Buongiorno,
con la presente si inviano le Osservazioni contro il Progetto di un impianto eolico codice procedura ID_VIP/ID_MATTIM: 1269 denominato "Pitigliano"; ubicato nei comuni di Pitigliano (GR) e Sorano (GR) costituito da 20 (venti) aerogeneratori di potenza nominale 7,0 MW per un totale di 140,0 MW con relative opere connesse ed infrastrutture indispensabili.

“Progetto di un impianto eolico denominato “Pitigliano” ubicato nei comuni di Pitigliano (GR) e Sorano (GR) costituito da 20 (venti) aerogeneratori di potenza nominale 7,0 MW per un totale di 140,0 MW con relative opere connesse ed infrastrutture indispensabili”

TESTO DELLE OSSERVAZIONI

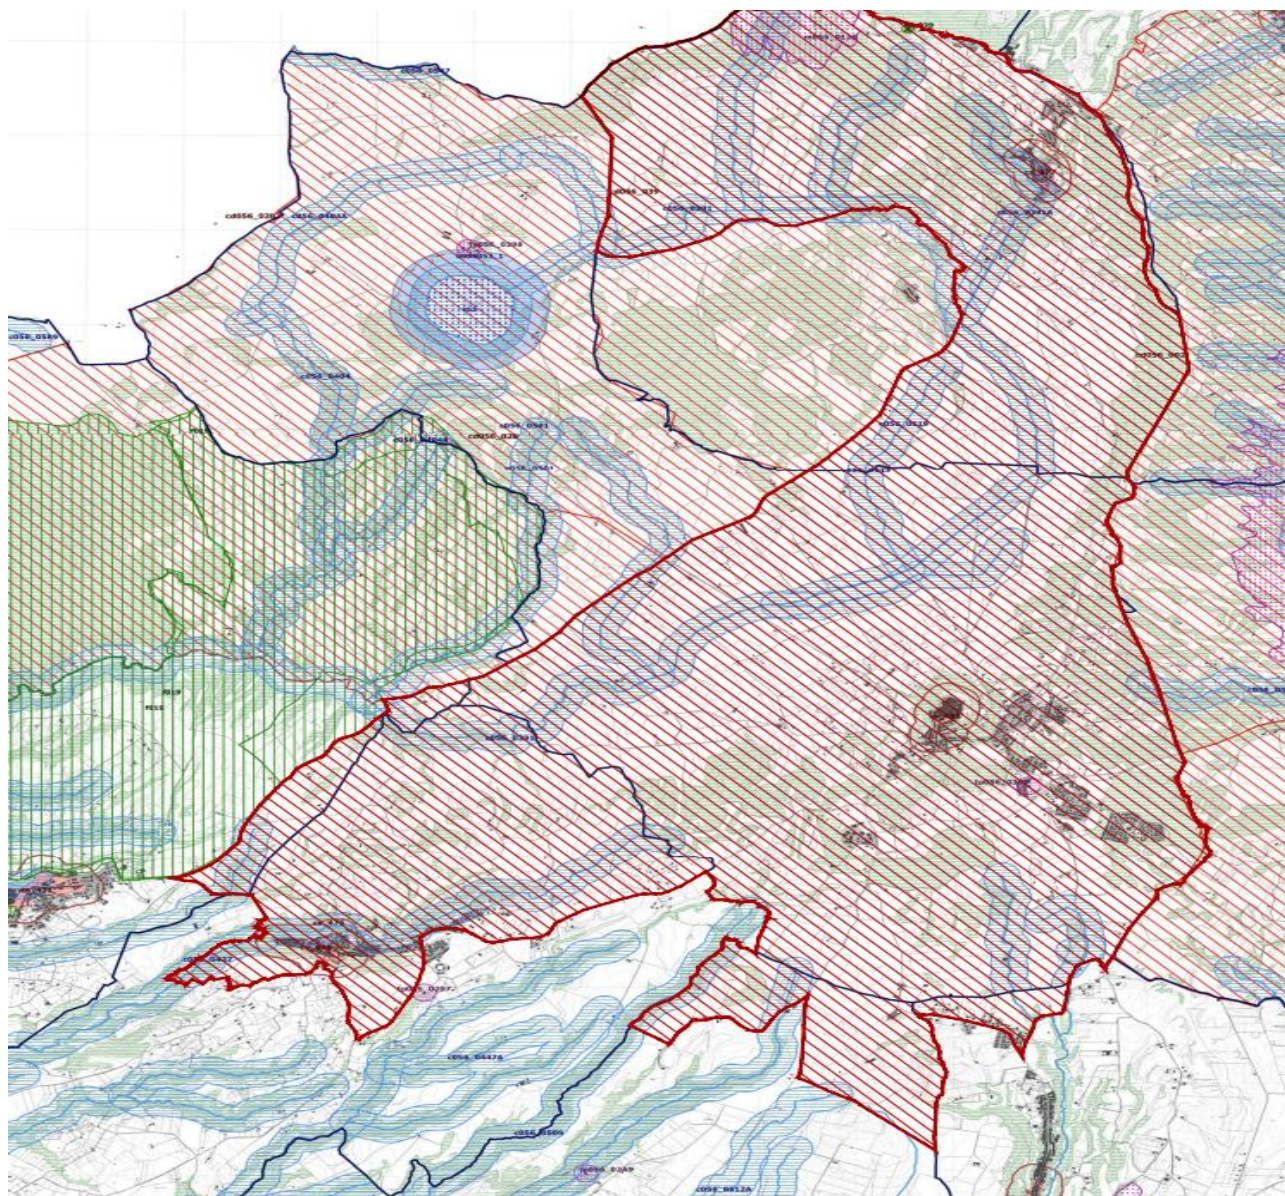
Come è illustrato nell'immagine si ribadisce che l'impianto industriale "Pitigliano" ricade completamente all'interno delle fasce di rispetto dei due vincoli di notevole

interesse pubblico e lambisce quelle di un terzo vincolo e quindi come affermato dal Consiglio di Stato nelle sentenze citate, l'impianto è insediato in area non idonea ai sensi dell'art. 20 comma 8 lettera c quater del D.Lgs. n. 199/2021 e ss.mm.ii al contrario di quanto sostiene la proponente.

Immagine 3. Cumulo di una parte di impianti eolici, fotovoltaici e geotermici industriali in progettazione ed esistenti intorno all’eolico industriale “Pitigliano”.

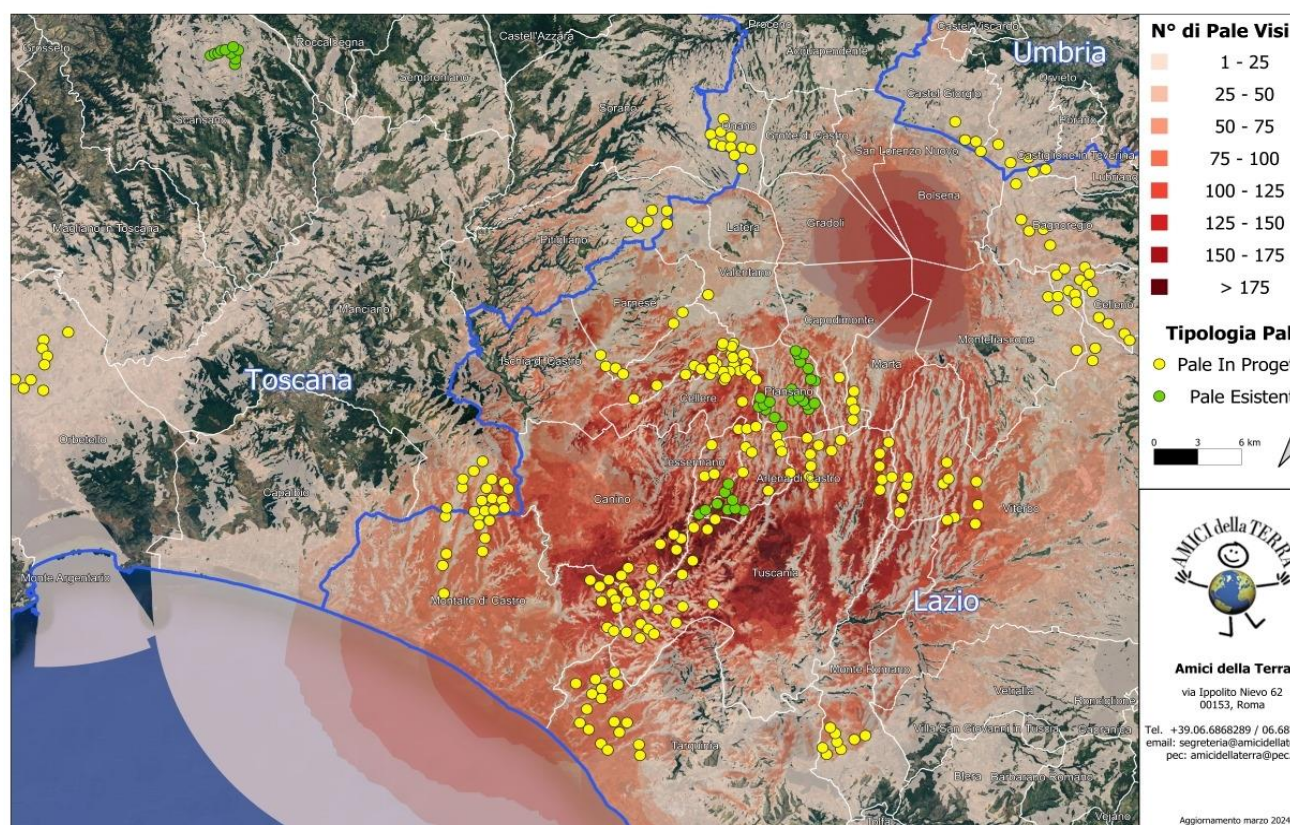
Beni Culturali “*Ambito paesaggistico, geologico e geomorfologico dell’orlo della caldera di Latera ...*” Non vengono nemmeno citati gli impianti eolici in progetto al MASE, il “Rempillo” (6 aerogeneratori) e un altro in verifica amministrativa di 14 aerogeneratori e 72, 6 MW. Ad oggi nei territori di Pitigliano, Sorano e in quello limitrofo potenzialmente potrebbero essere insediati 40 aerogeneratori alti 200 metri e larghi 170. Ma la proponente non cita neanche altri impianti che creerebbero il cumulo e quindi maggiore impatto. Infatti, sul territorio della “Città del Tufo” (Sorano e Pitigliano) impatterebbero anche l’impianto eolico “Montarzo” di Onano con 13 aerogeneratori con le dimensioni ricordate, l’altro eolico industriale nel territorio di Valentano con sette aerogeneratori (stesse dimensioni), gli impianti di Farnese con un minieolico di 3 Torri alte 60 metri già installate in località Poggio del Crognolo e l’impianto eolico industriale “Vallerosa” (7 aerogeneratori alti 200 metri e larghi 158 metri) in procedura VIA presso la Regione Lazio. Inoltre, altri impianti del minieolico già presenti a Valentano, Cellere e Piansano e due progetti eolici industriali con le stesse dimensioni (200 m x 170 m) nel Comune di Ischia di Castro. La valutazione del cumulo non prende neanche in considerazione gli impianti industriali di fotovoltaico e agrivoltaico in progetto a Farnese, Valentano, Ischia di Castro, Cellere. L’impianto geotermico in procedura Via al MASE, progettato nella Caldera di Latera. Quindi è stata effettuata una valutazione del potenziale impatto cumulativo non veritiera a dispetto di quanto affermato dalla proponente che sostiene di aver preso in considerazione uno spazio di 10 km intorno al suo impianto per gli impatti che si creerebbero.

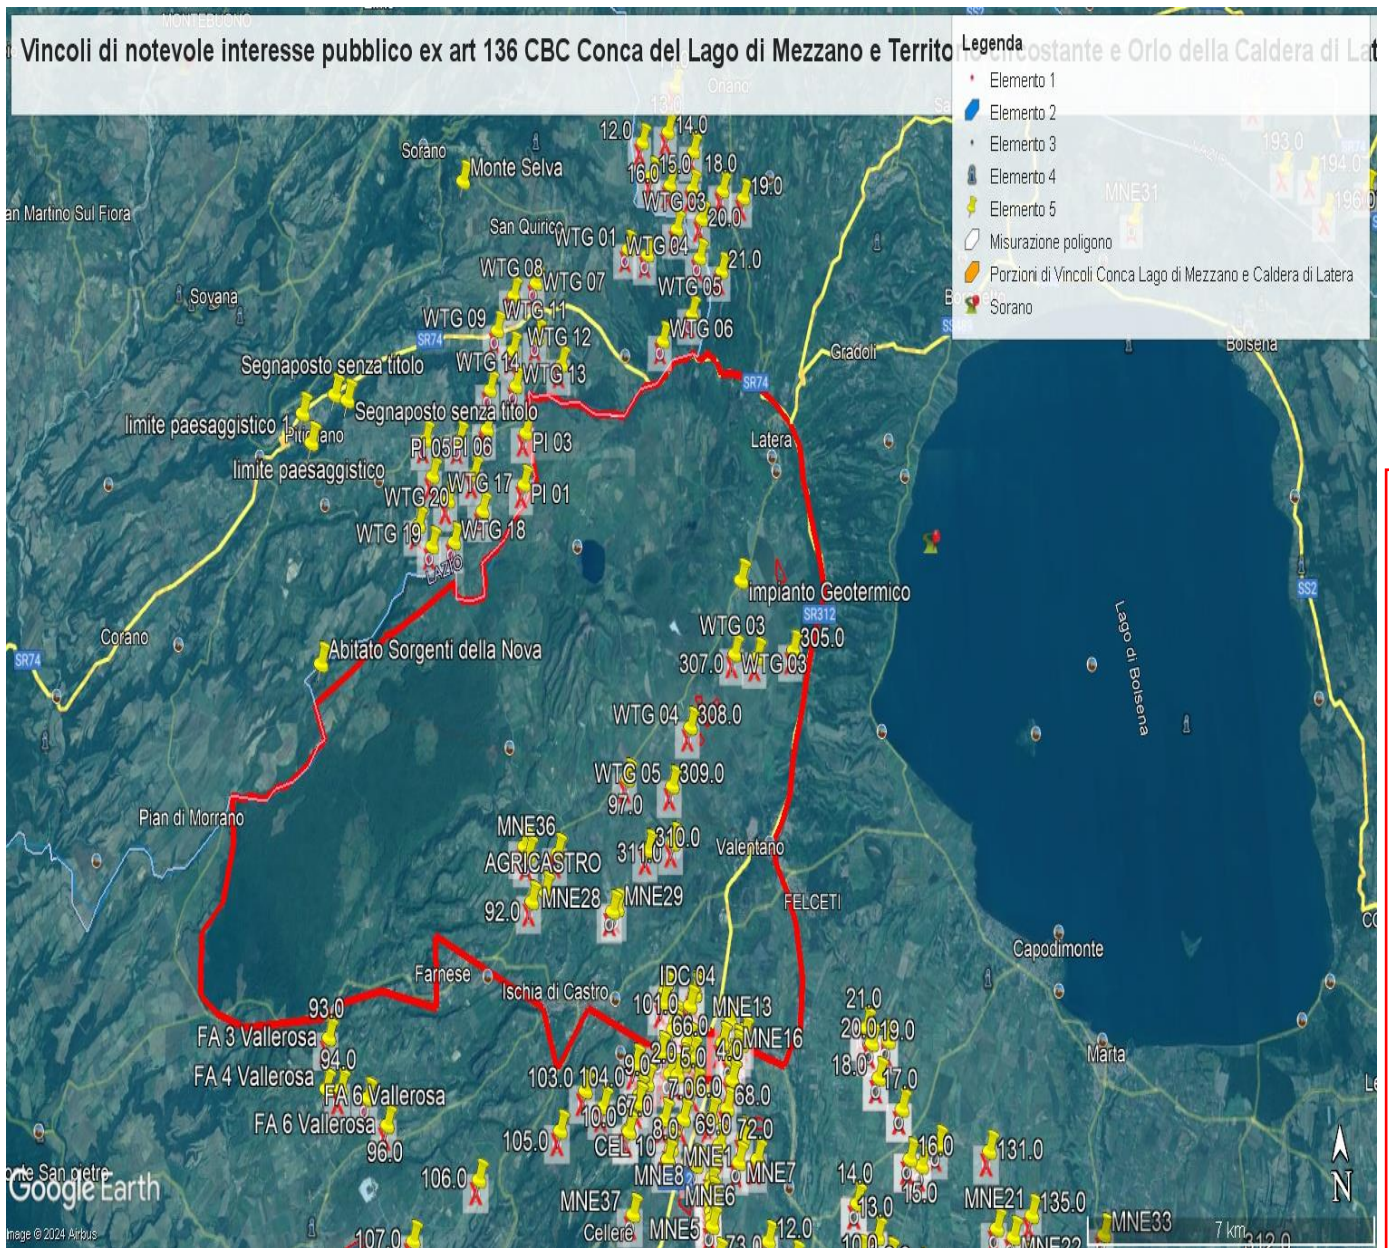
Al contrario si evidenzia che l'impianto eolico industriale citato non solo ricadrebbe con tutti e 20 gli aerogeneratori all'interno delle fasce di rispetto di 3 km di due vincoli paesaggistici di notevole interesse pubblico esistenti nella Regione Lazio e con una parte di essi nel vincolo paesaggistico del Centro abitato di Sorano (GR) quindi in aree non idonee all'installazione di impianti di energia rinnovabile. Addirittura, alcuni aerogeneratori sarebbero ubicati a poche centinaia di metri dai perimetri dei due vincoli paesaggistici laziali ex art 136 del CBC.

IMMAGINE n. 3 Impianto eolico industriale “Pitigliano” e distanze aerogeneratori dai Vincolo “Orlo della Caldera di Latera.

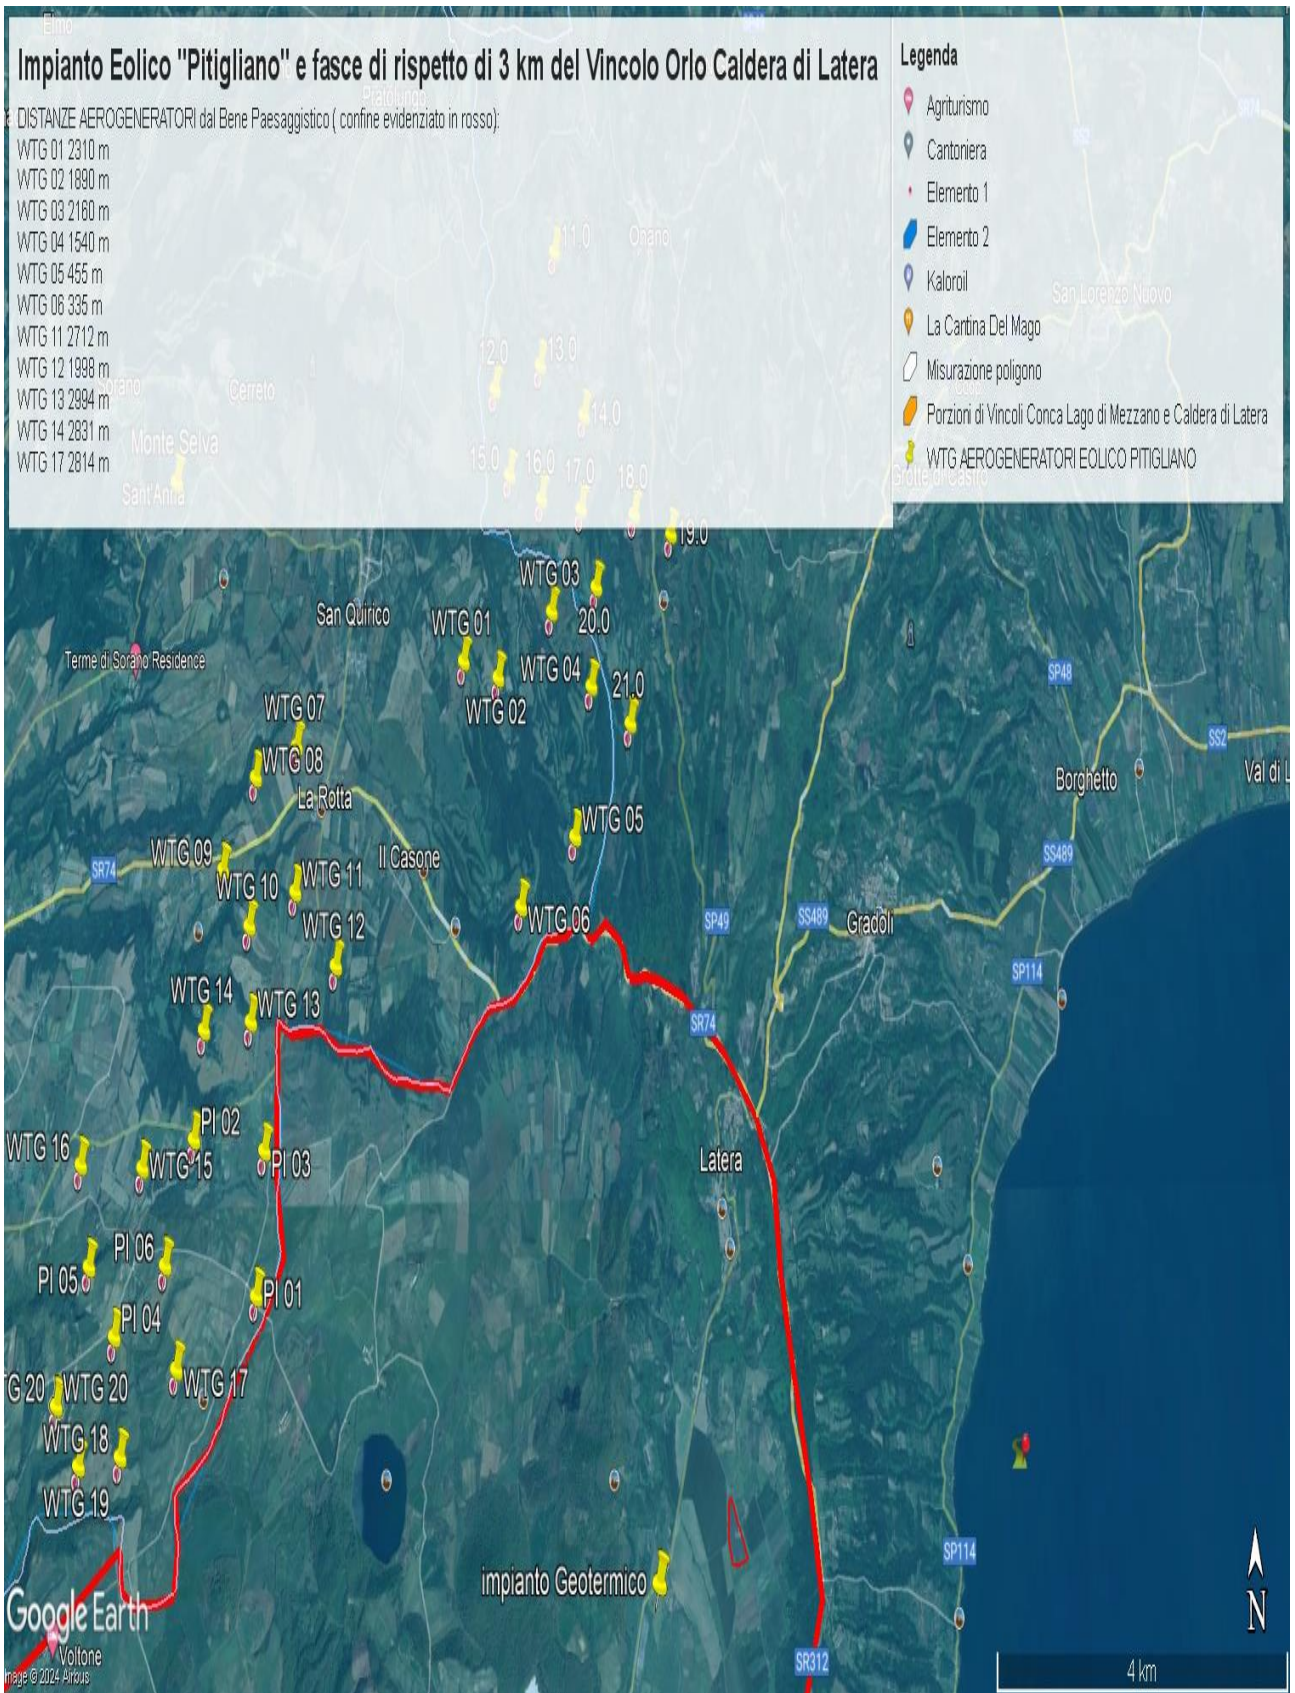
IMMAGINE n. 4 Si evidenzia che i tre aerogeneratori WTG 07, WTG 08 e WTG 09 impattano con il vincolo paesaggistico di notevole interesse pubblico del Centro Storico di Sorano. Il WTG 07 si troverebbe a 2828 m, WTG 08 2504 e WTG 09 2990. Il cavidotto dell'impianto invece impatta in buona parte del Vincolo paesaggistico ex art. 136 del CBC del Centro Storico di Pitigliano.

IMMAGINE n 5. Mappa eolici elaborata dall'Associazione Amici della Terra. La mappa evidenzia il cumulo degli impianti tra Lazio e Toscana.

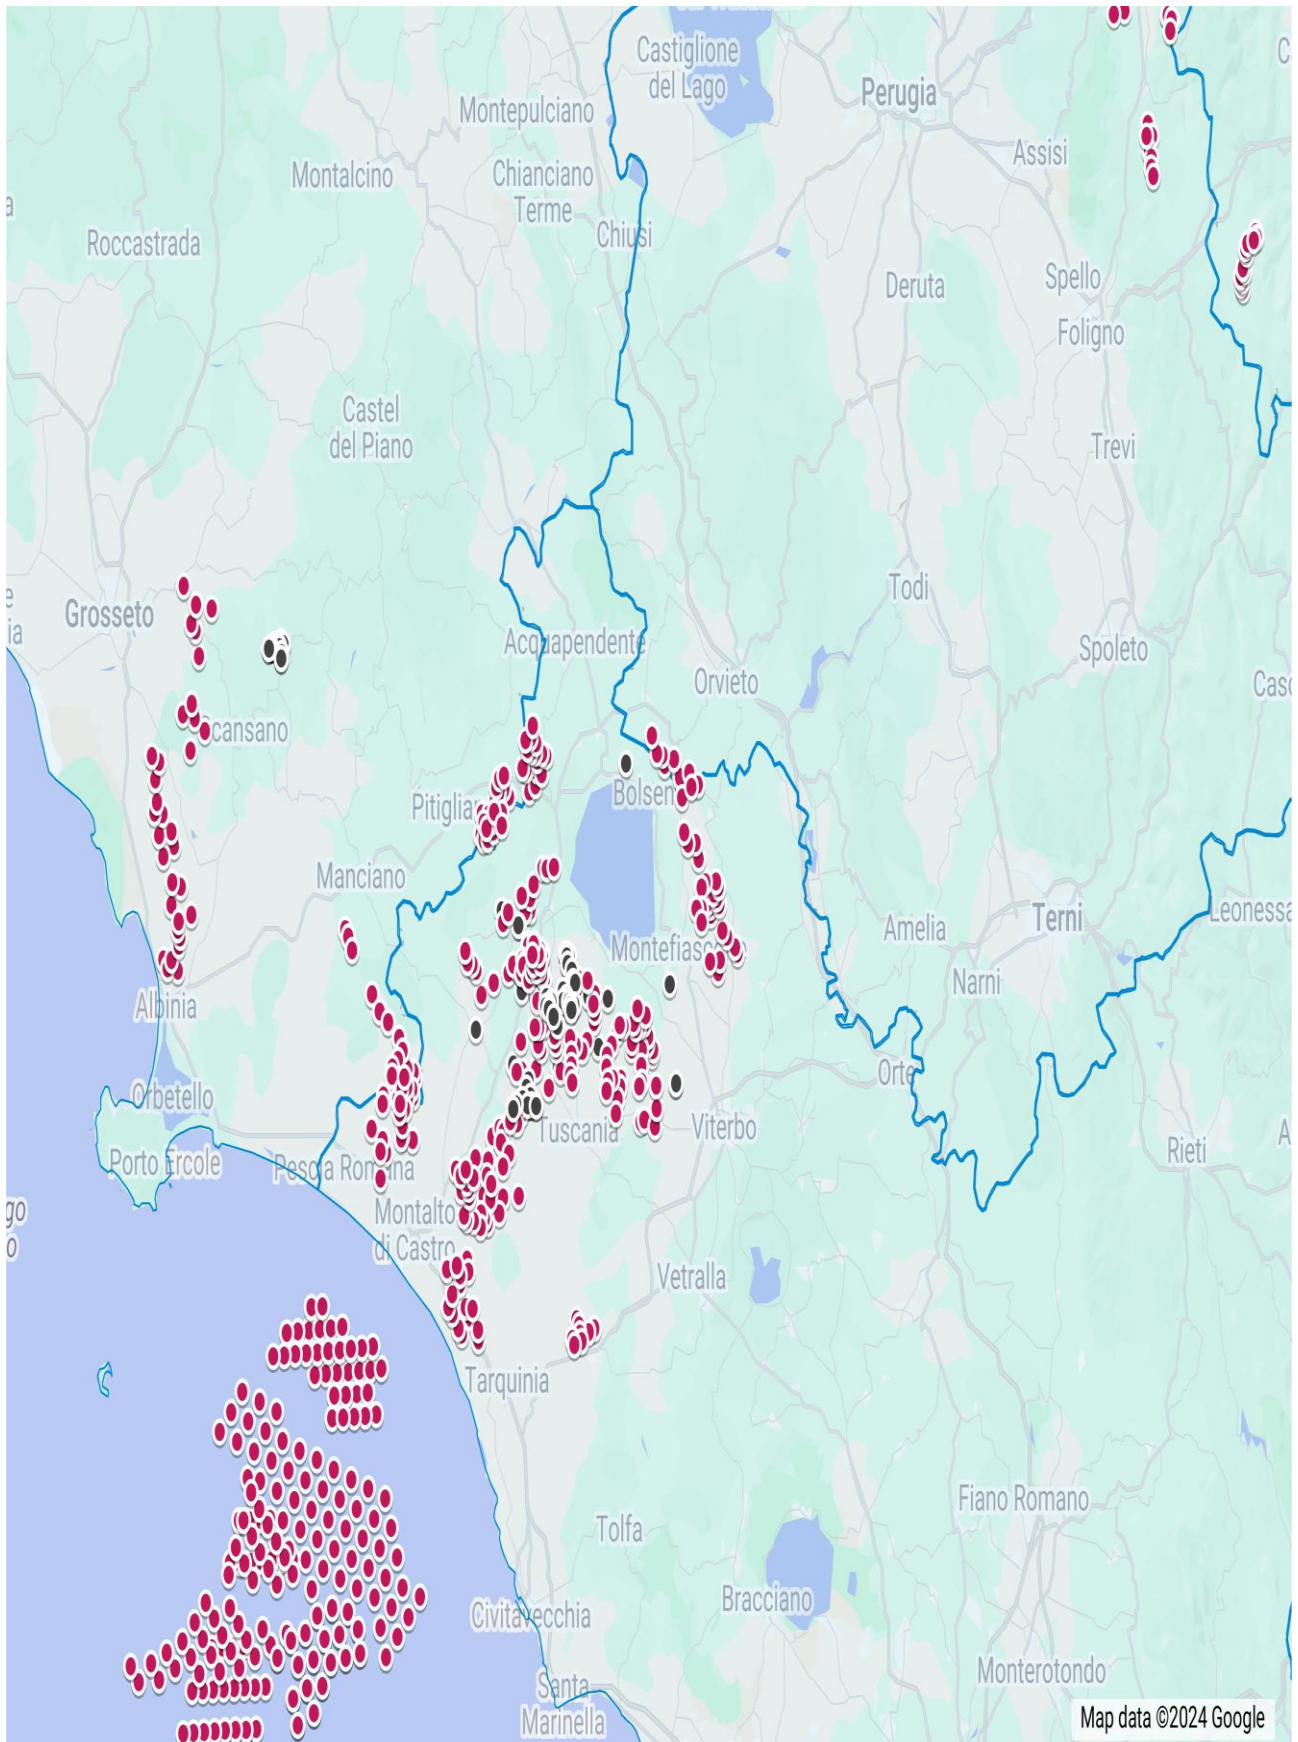
Riguardo al cumulo degli impianti FER, le mappe prodotte dalla proponente riguardano, come già evidenziato, soltanto una parte molto piccola degli impianti FER dell'area intermedia e vasta e in particolare di quelli eolici che contribuiscono a creare un notevole cumulo e la saturazione del territorio tosco laziale. Riguardo al cumulo dei soli impianti eolici si riporta la mappa dell'intervisibilità degli impianti eolici elaborata dall'Associazione nazionale “Amici della Terra”.
